**Dodatek č. 4**  
**ke smlouvě o dílo č. OR/21/72482**  
**na zhotovení díla**

**„Modernizace silnice II/366 Pohledy (včetně průtahu obcí) –  
Křenov křižovatka s II/368“**

**OZNÁMENÍ ZMĚNY**

**Předmět změny:****SO 902 DOČASNÁ POMOCNÁ DOPRAVNÍ STAVBA****Popis a zdůvodnění změny:**

**VLEČNÉ KŘIVKY AUTOBUSU M 1:500  
OBEC SKLENÉ, PROSTOR PŘED KOSTLEM - MOŽNOST OTOČENÍ  
BUS**

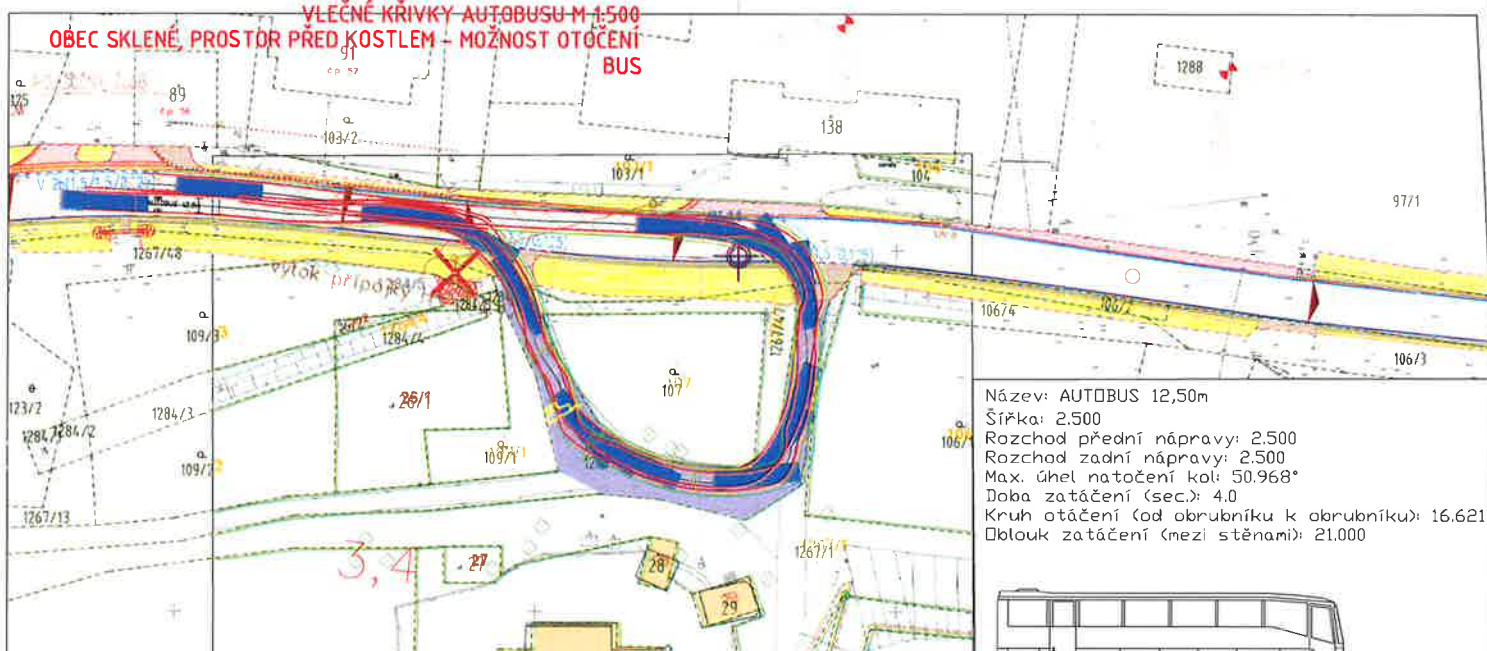
V rámci SO 902 má zhotovitel provést dočasnou točnu v obci Sklené pro autobusovou dopravu ze silničních panelů, které měli být po skončení stavby demontovány. Zhotovitel navrhuje provést točnu pro autobusy z asfaltobetonové vrstvy, čímž dojde k podstatnému zlevnění realizace stavby. Změna navíc natrvalo zlepšit kryt místní komunikace. Vlastník pozemku pod komunikací – obec Sklené s navrženou změnou souhlasí.

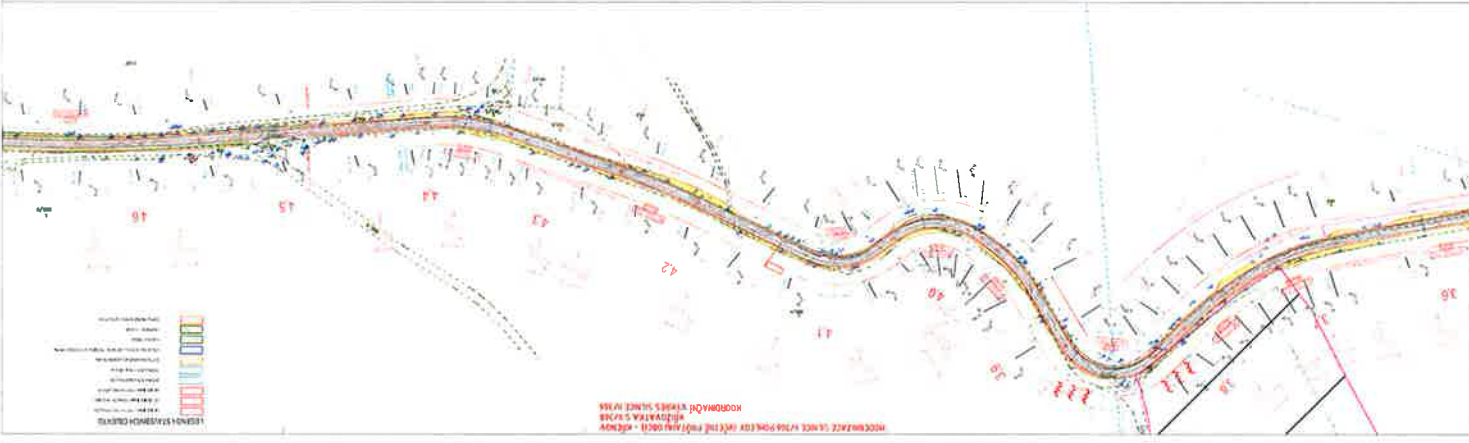
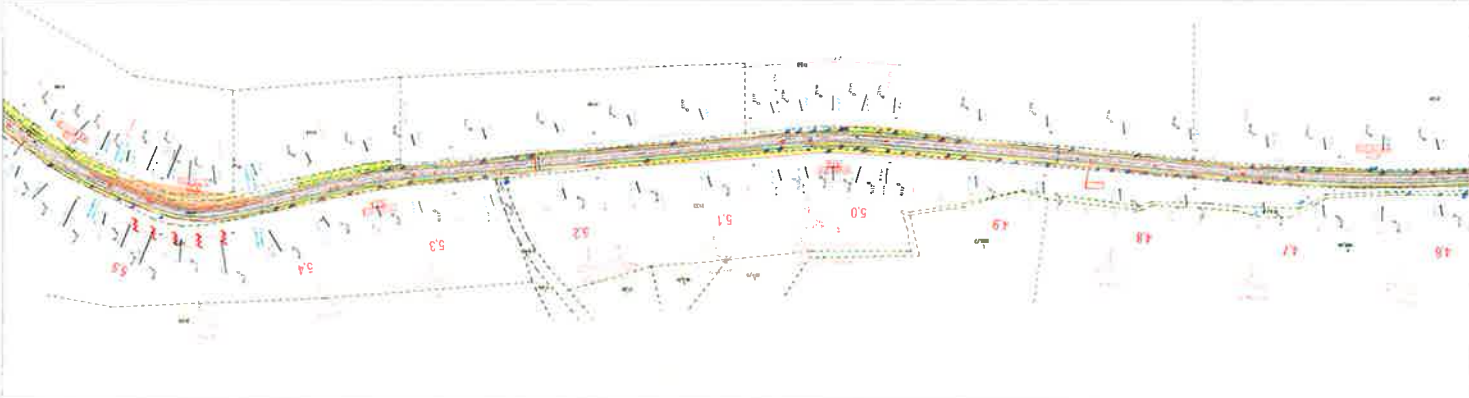
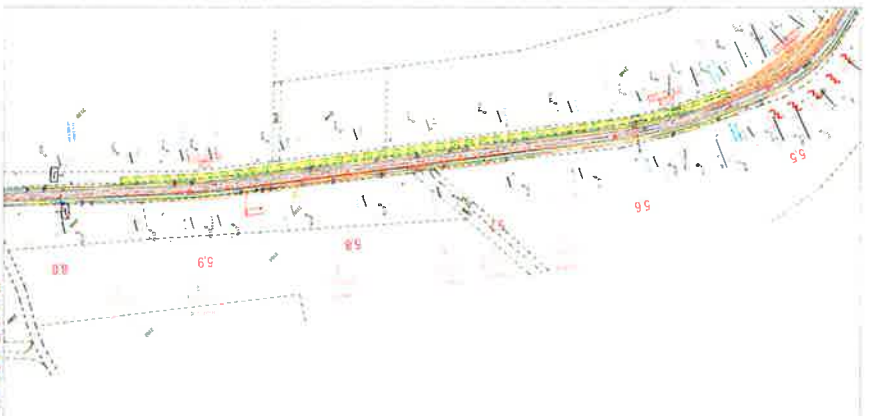
<b>OZNÁMENÍ ZMĚNY</b>		číslo OZ: 19	
Zhotovitel:	M – SILNICE a.s.		
Investor:	Pardubický kraj	Datum:	
Název akce: MODERNIZACE SILNICE II/366 POHLEDY (VČETNĚ PRŮTAHU OBCÍ) - KŘENOV KŘIŽOVATKA S II/368			
Způsob odeslání / předání datum:	poštou <input type="checkbox"/>	e-mailem <input type="checkbox"/>	faxem <input type="checkbox"/> osobně <input checked="" type="checkbox"/>
<b><u>Předmět změny:</u></b>			
SO 102 Směrové sloupky			
<b><u>Popis a zdůvodnění změny:</u></b>			
Zadávací dokumentace v rámci SO 102 – extravilán mezi obcemi Pohledy a Křenov neobsahuje směrové sloupky podél komunikace, ani sloupky vyznačující napojení účelové komunikace, proto je nezbytné tyto sloupky doplnit, tak aby mohla být silnice uvedena do provozu.			
Počet připojených listů specifikací:			
Důvod vícepráce / méněpráce:			
záměr objednatele <input type="checkbox"/>	chyba v PD <input checked="" type="checkbox"/>	chyba zhotovitele <input type="checkbox"/>	vyšší moc <input type="checkbox"/> jiné okolnosti <input type="checkbox"/>

<b>ZMĚNOVÝ LIST</b>	číslo ZL: 19
Zhotovitel:	M – SILNICE a.s.
Změnový list vystavil:	
Datum:	
<p>Podepsaní zmocněnci potvrzují v souladu se Smlouvou o dílo č. OR/./..... tuto změnu rozsahu díla:</p> <p><b><u>Předmět změny:</u></b></p> <p><b>SO 102</b> <b>Směrové sloupky</b></p> <p><b><u>Popis a zdůvodnění změny:</u></b></p> <p>Zadávací dokumentace v rámci SO 102 – extravilán mezi obcemi Pohledy a Křenov neobsahuje směrové sloupky podél komunikace, ani sloupky vyznačující napojení účelové komunikace, proto je nezbytné tyto sloupky doplnit, tak aby mohla být silnice uvedena do provozu.</p>	
Počet připojených listů specifikací:	Počet připojených výkresů:
Cena méněprací bez DPH :	Cena víceprací bez DPH :
<b>0 Kč</b>	<b>170 040,00 Kč</b>
Výsledná cena změny bez DPH :	Nově sjednaná lhůta dokončení díla:
<b>170 040,00 Kč</b>	<b><u>Termín dokončení díla se nemění.</u></b>
Výsledná cena změny s DPH :	
<b>205 748,40 Kč</b>
